# 西湖豪庭 2#2单元603 | 总说明与索引

卧室立面校核稿 R02 · 水平尺寸按DXF；未知竖向为示意，未完成施工深化

# 西湖豪庭 2#2单元603 | R01→R02 校核修改清单

### E-01B 朝图右侧 / 横1:20 · 竖向示意

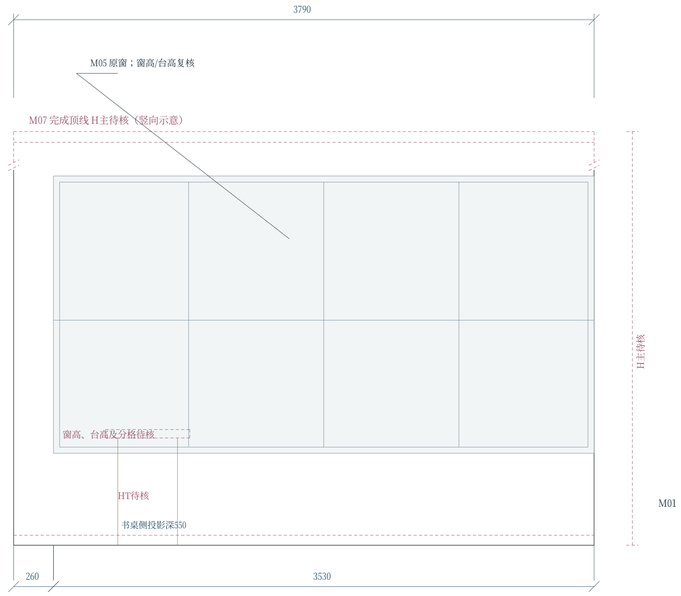
### C09 主卧书桌东向投影

R01：把平面长1120用作侧投影宽1120 → R02：侧投影宽550；桌高待核

依据：9156：X跨度1120、Y跨度550；B向横坐标取Y。

### E-01C 朝图下侧 / 横1:20 · 竖向示意

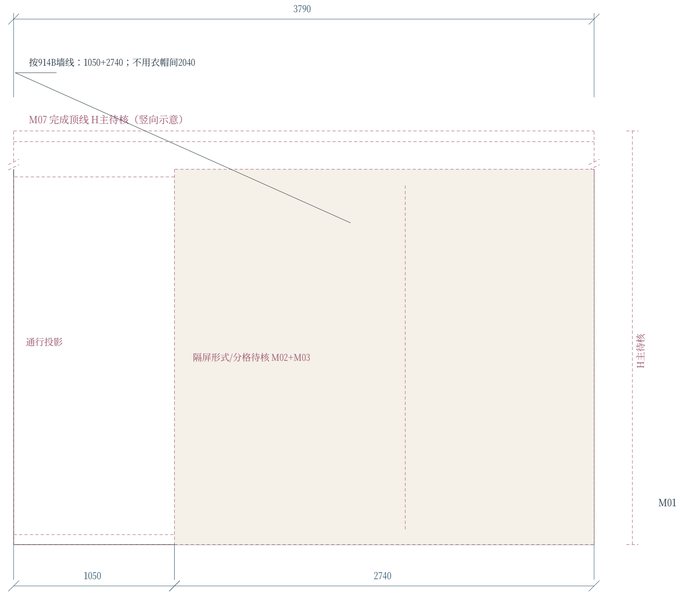
### C05 主卧南墙门

R01：增绘一樘820宽门，无对应源对象 → R02：删除；保留源图980窗投影

依据：该南墙未找到对应820门；不再把无源补绘当作原平面配置。

## E-03B 朝图右侧 / 横1:20 · 竖向示意

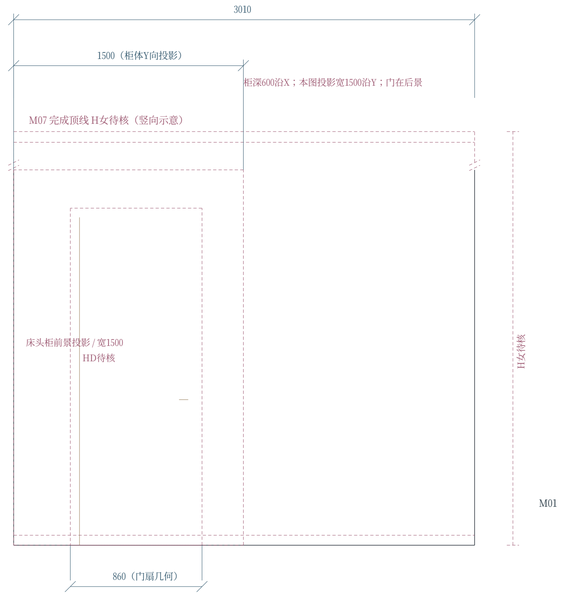
### C03 女儿房东向床头柜投影

R01：把X向深600当作立面宽600 → R02：B向投影宽1500，深600只在平面表达

依据：90BE：X跨度600、Y跨度1500；B向横坐标取Y。柜体属前景，门在后景。

## E-03C 朝图下侧 / 横1:20 · 竖向示意

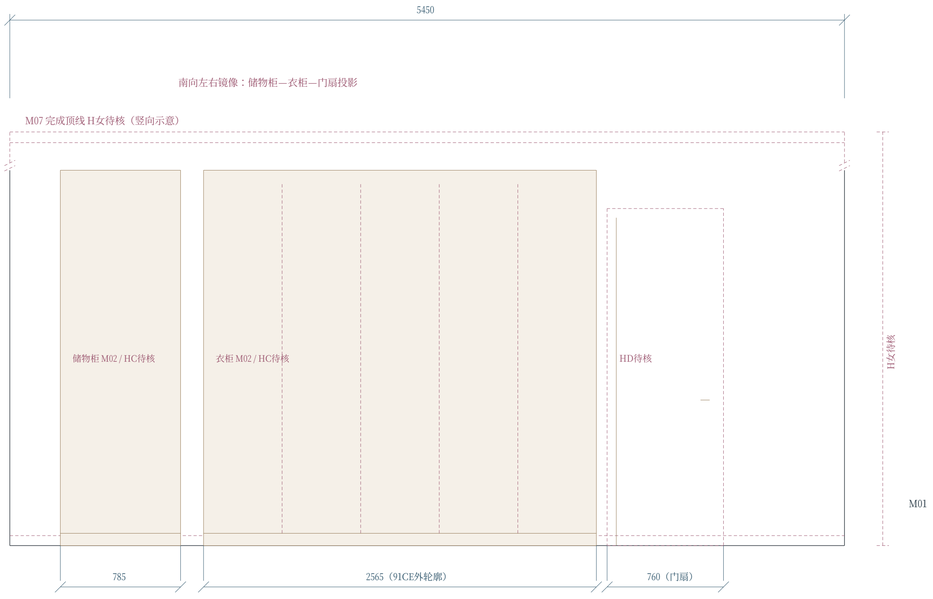
### C01 女儿房南侧衣柜

R01：宽2550、南向起点1280 → R02：宽2565、南向起点1265；保留150间隔

### C08 女儿房南向柜与门的左右关系

R01：储物柜放在衣柜右侧，遗漏南侧门扇 → R02：储物柜在左；衣柜居中；760门扇投影在右

依据：91CE：X=41773.070—44338.070；C向镜像5450-(44338.070-40153.070)=1265。

依据：91CB储物柜785；91CE衣柜2565；9110门扇760。按C向镜像公式定位。

### E-04A 朝图上侧 / 横1:20 · 竖向示意

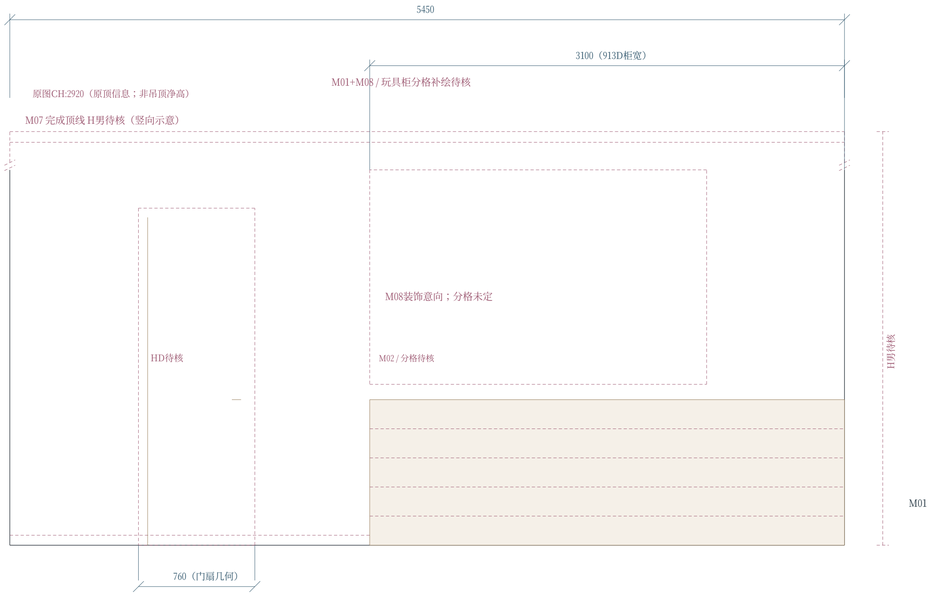
### C07 男孩房北侧玩具柜

R01：A向起点2400、宽3050 → R02：起点2350、宽3100

依据：913D：X=42503.070—45603.070；以西基准40153.070换算。

### E-04B 朝图右侧 / 横1:20 · 竖向示意

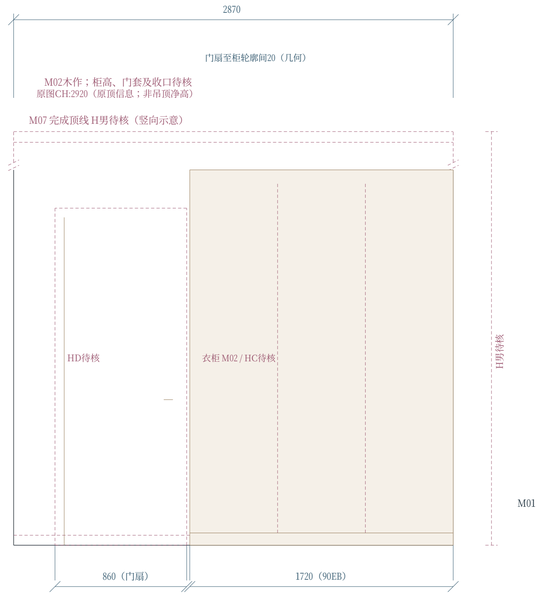
### C02 男孩房东侧衣柜

R01：柜宽1740且与门投影直接相接 → R02：柜宽1720；门扇与柜轮廓之间20

依据：90EB：Y=52036.754—53756.754；门扇Y=53776.754—54636.754。

### E-04C 朝图下侧 / 横1:20 · 竖向示意

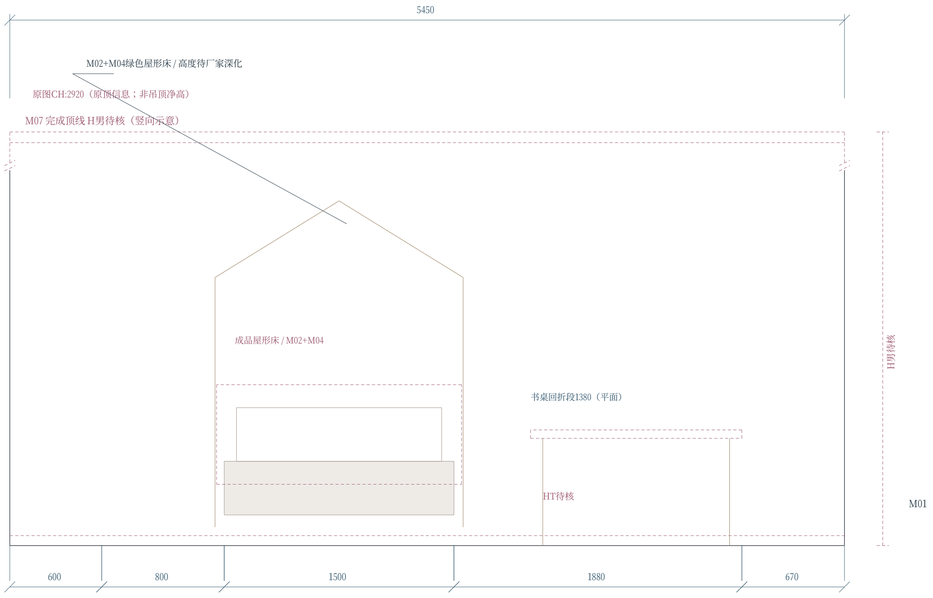
### C10 男孩房书桌回折段

R01：C向用1180柜体意向替代 → R02：绘制平面回折段1380投影；台高待核

依据：9A77：X跨度1380；C向起点3400。无据的高度不转成数值标注。

## E-04 男孩房

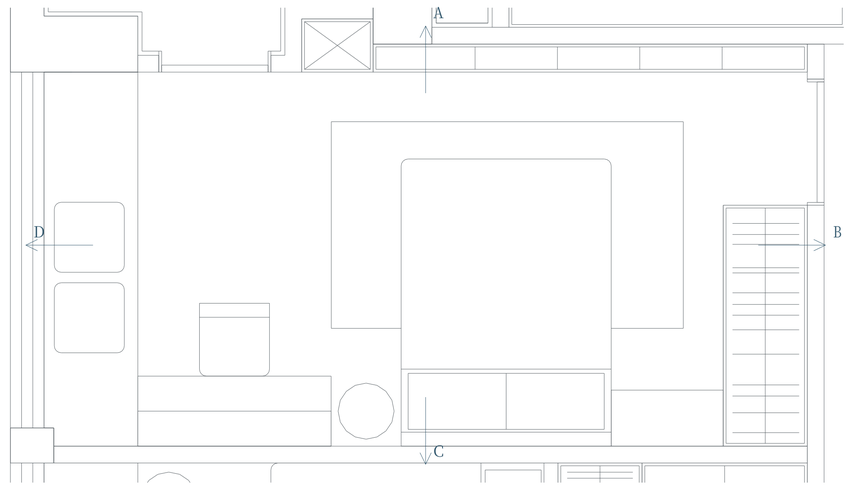
北柜深200；柜前2670、柜内链2690、柜后墙2870，基准不同。

### C06 男孩房展开深度基准

R01：2690尺寸链被当作整体展开深度 → R02：东侧展开至柜后墙基准2870；柜前2670另列

依据：913D柜体Y=54706.754—54906.754；南基准52036.754；原2690到柜内线。
